**敦賀発電所 1号炉  
使用済燃料プール冷却系冷却機能停止に係る  
原子炉施設保安規定変更認可申請について**

**2020年6月3日**

**日本原子力発電株式会社**

# 使用済燃料プール冷却系冷却機能停止試験結果

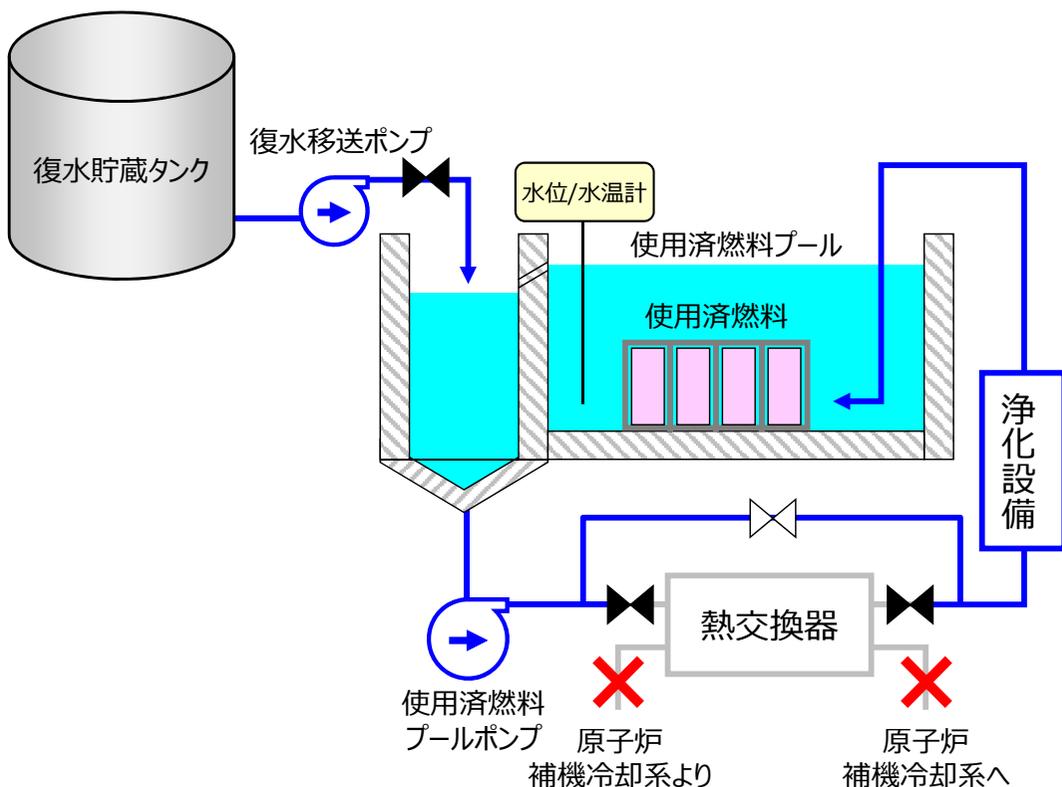
試験期間：2019年6月3日 ～ 2019年9月10日

試験結果：8月中旬に最高水温(約47度)を示して以降、水温は低下傾向を示した。

- 原子炉施設保安規定で定める施設運用上の基準である65度(使用済燃料プールのコンクリート長期健全性の確保の観点から定めている値)に対して十分な余裕を持っていることを確認。
- 使用済燃料プール冷却系(SFP冷却系)による使用済燃料の冷却を停止したとしても、使用済燃料プールからの自然放熱による冷却により、安全性が確保されることが示された。

敦賀1号炉 SFP冷却機能停止試験時の系統構成概要

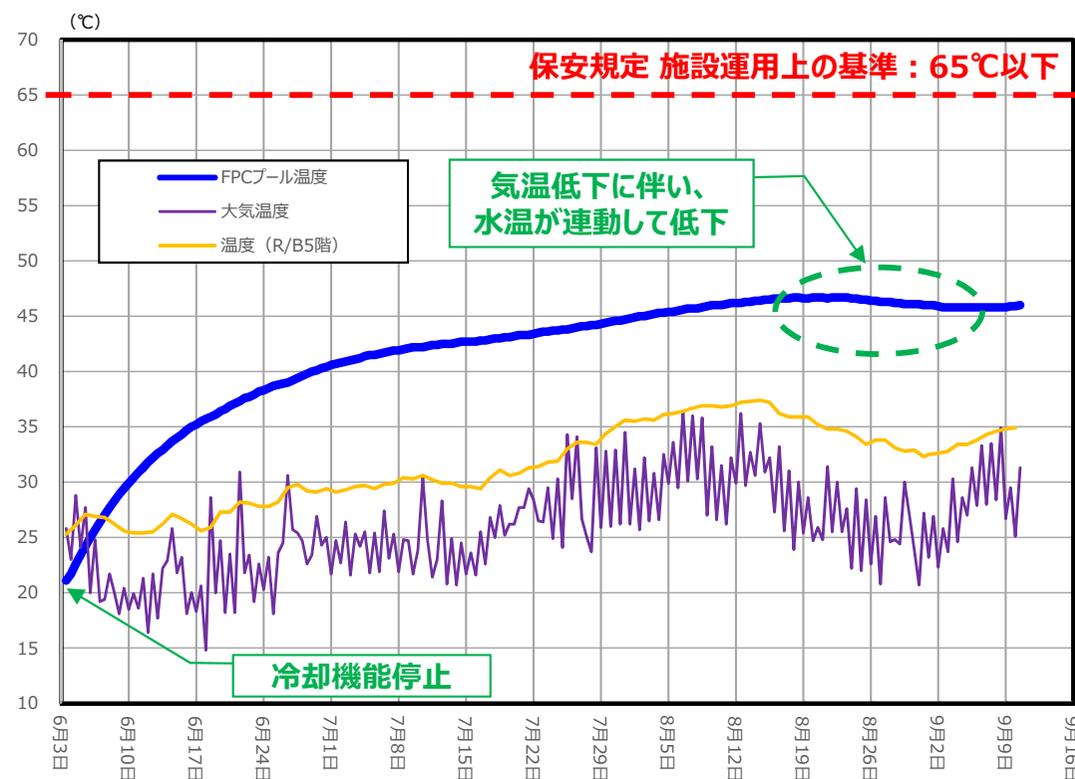
- ◆ 上述のとおり、SFP冷却系による使用済燃料の冷却が不要であることが確認されたため、「冷却・浄化」機能のうち、「冷却」機能を削除する。

変更前	変更後
<p>五 廃止措置対象施設のうち解体の対象となる施設及びその解体の方法</p> <p>2.5 保安に関すること</p> <p>燃料体の炉心への再装荷を不可とする措置を含め、保安のために必要な事項は、保安規定に定める。また、燃料体の保管については「六 核燃料物質の管理及び譲渡し」に示す。なお、新燃料及び使用済燃料が原子炉施設から搬出されるまでの期間は、燃料取扱、臨界防止、放射線遮蔽、水位の監視、使用済燃料プール水補給及び<b>冷却・浄化</b>並びに燃料落下防止機能を維持管理する。</p>	<p>五 廃止措置対象施設のうち解体の対象となる施設及びその解体の方法</p> <p>2.5 保安に関すること</p> <p>燃料体の炉心への再装荷を不可とする措置を含め、保安のために必要な事項は、保安規定に定める。また、燃料体の保管については「六 核燃料物質の管理及び譲渡し」に示す。なお、新燃料及び使用済燃料が原子炉施設から搬出されるまでの期間は、燃料取扱、臨界防止、放射線遮蔽、水位の監視、使用済燃料プール水補給及び<b>浄化</b>並びに燃料落下防止機能を維持管理する。</p>
